**BESLUIT VAN HET COLLEGE VAN DIJKGRAAF EN
HOOGHEEMRADEN**

in mandaat genomen door de secretaris-directeur
onderwerp: Wijziging op Projectplan "Herstel en verlegging
polderkade De Tempel – Nieuw Rhodenrijs" te Overschie in de
gemeente Rotterdam (kenmerk 2260197).

Kenmerk Delfland:
2307861/702084-023/PR05a

3. Paragraaf 2.3.1 wordt op twee plaatsen aangevuld met de hieronder opgenomen blauw gemarkeerde teksten:

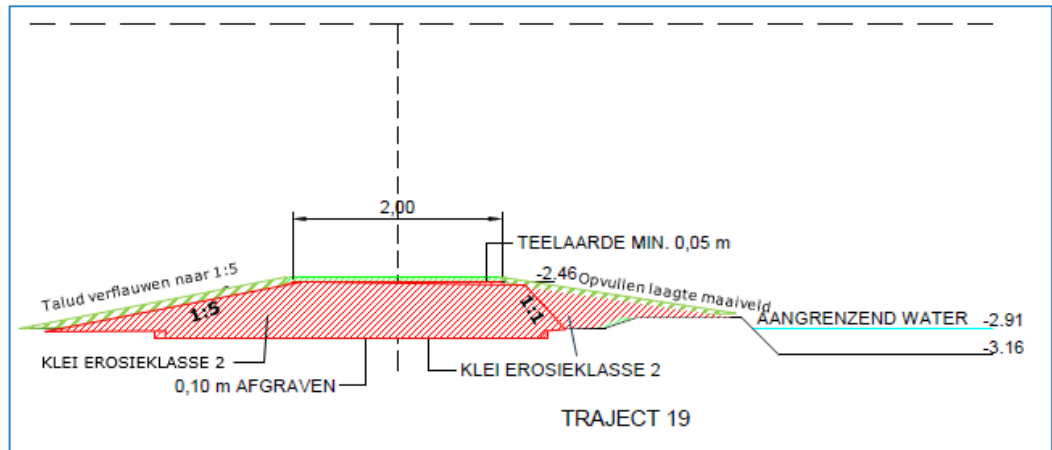
"Om de polderkade goed in te laten passen in de buitenplaatsen, is de ligging van beide polderkades en de afmetingen aangepast:

- *Op delen is de ligging van de kering aangepast*
- *Op delen is de kruinhoogte 0,50 m boven het aangrenzende waterpeil verlaagd naar 0,30 m boven het aangrenzende waterpeil*
- *Overal is de kruinbreedte versmald van 3 m naar 2 m, en is het binnentalud aangepast van 1:5 naar 1:3 om het ruimtebeslag te beperken, behalve ter hoogte van profiel 19. Ter hoogte van dat profiel blijft het binnentalud 1:5."*

"Om het ruimtebeslag en de impact op de buitenplaatsen te beperken, zijn de afmetingen van zowel de bestaande als de nieuwe polderkade aangepast ten opzichte van de legger. Zo is een optimale inpassing in het rijksmonument bereikt:

- *Kruinbreedte 2 m in plaats van 3 m*
- *Buitentalud 1:1 (blijft ongewijzigd)*
- *Binnentalud 1:3 in plaats van 1:5 (behalve ter hoogte van profiel 19, daar blijft het binnentalud 1:5)"*

4. In Bijlage V wordt het dwarsprofiel van 'TRAJECT 19' vervangen door het navolgende dwarsprofiel:

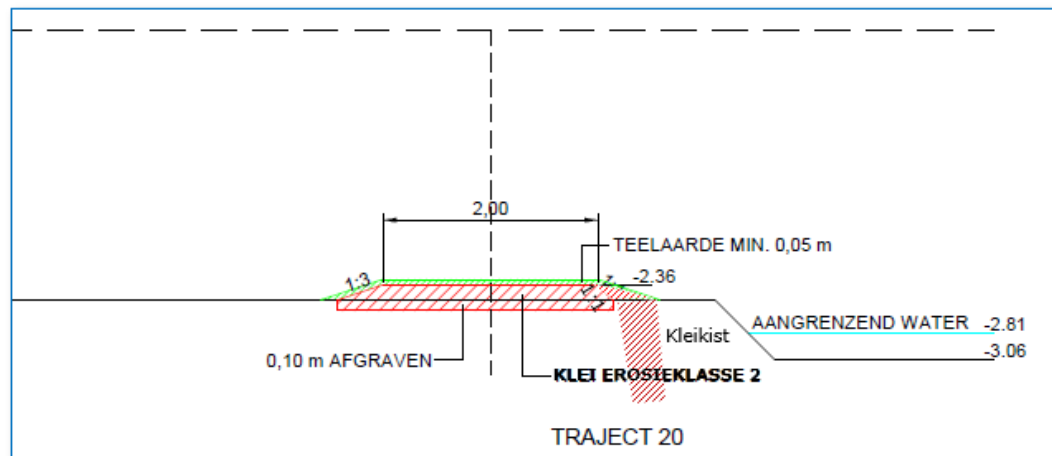
De taludhellingen aan de lage polderzijde als aan de waterzijde van dwarsprofiel 19 worden verflauwd om maaionderhoud aan de grasmat te vergemakkelijken. Ter verduidelijking is hieronder met blauwe stippellijn de locatie weergegeven waar dwarsprofiel 19 wordt toegepast:

7. De legenda en kaart van figuur 4 wordt als volgt aangepast: in de legenda en kaart wordt de volgende aanduiding geschrapt:

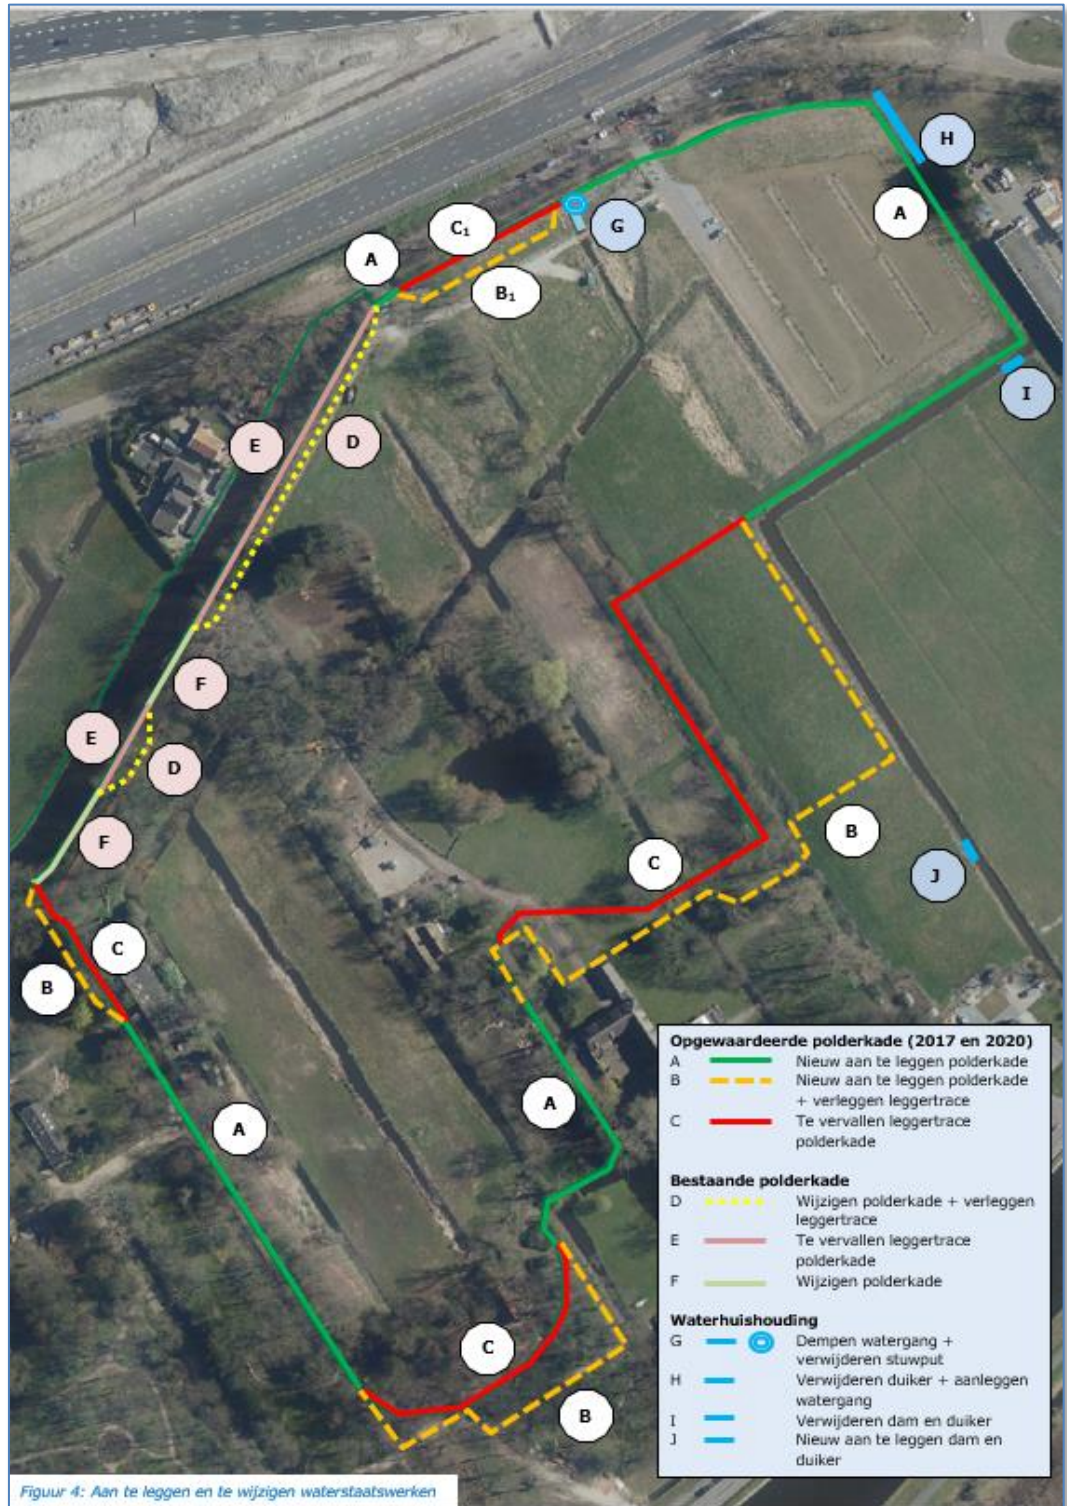
"I Vervangen dam en duiker"

En vervangen door:

"I Verwijderen dam en duiker"

"J Aanleggen nieuwe dam en duiker"

De gebruiker van het perceel heeft gemeld dat de dam met duiker niet meer nodig is op deze locatie. Het perceel wordt op een andere manier ontsloten, namelijk meer ten zuiden van de polderkade. Aangezien een bestaande dam met duiker wordt verwijderd en elders in dezelfde watergang eenzelfde nieuwe dam met duiker wordt aangelegd, blijft de waterbalans gesloten.

Wijziging genoemd onder 1.

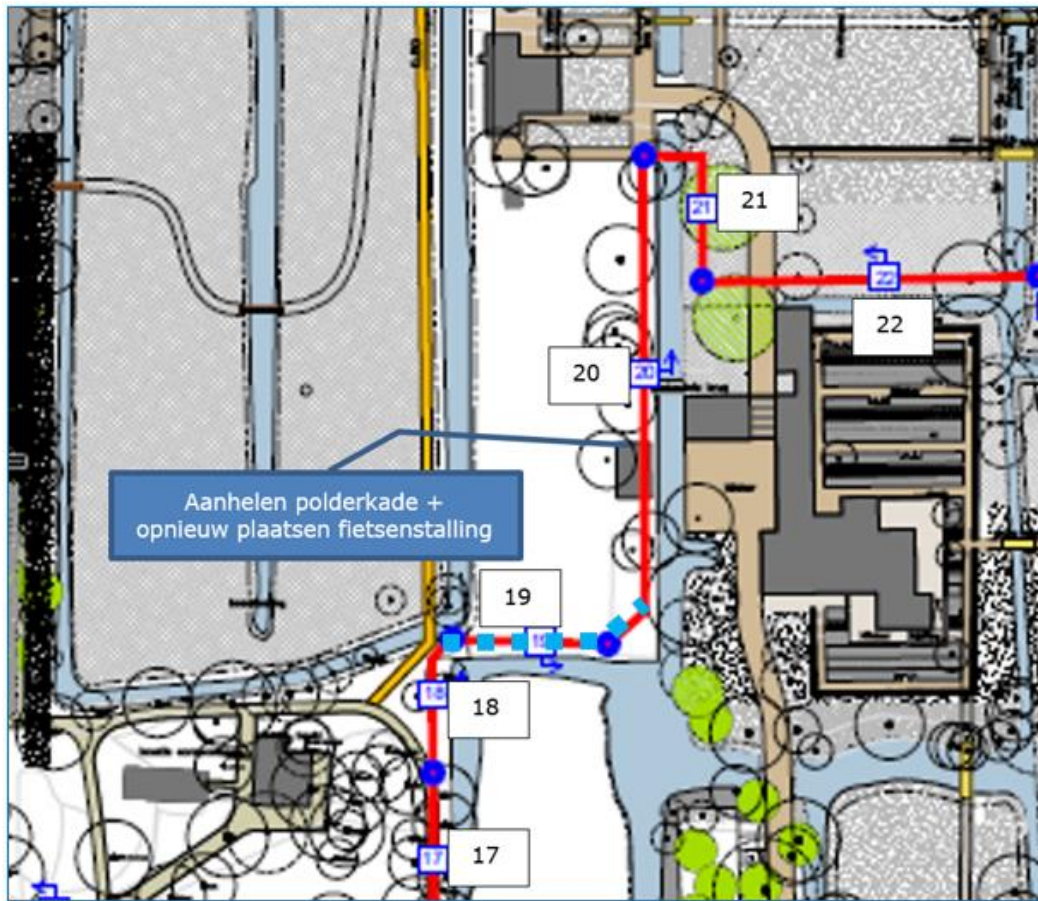
Op de locatie is de duizendknoop aangetroffen. Hiermee zal Delfland rekening houden bij de uitvoering van de werkzaamheden en in de nazorgfase. Dat betekent dat zorgvuldig wordt omgegaan met het graven en afvoeren van grond en dat een periode na de uitvoering zal worden gemonitord of de duizendknoop zich niet heeft verspreid.
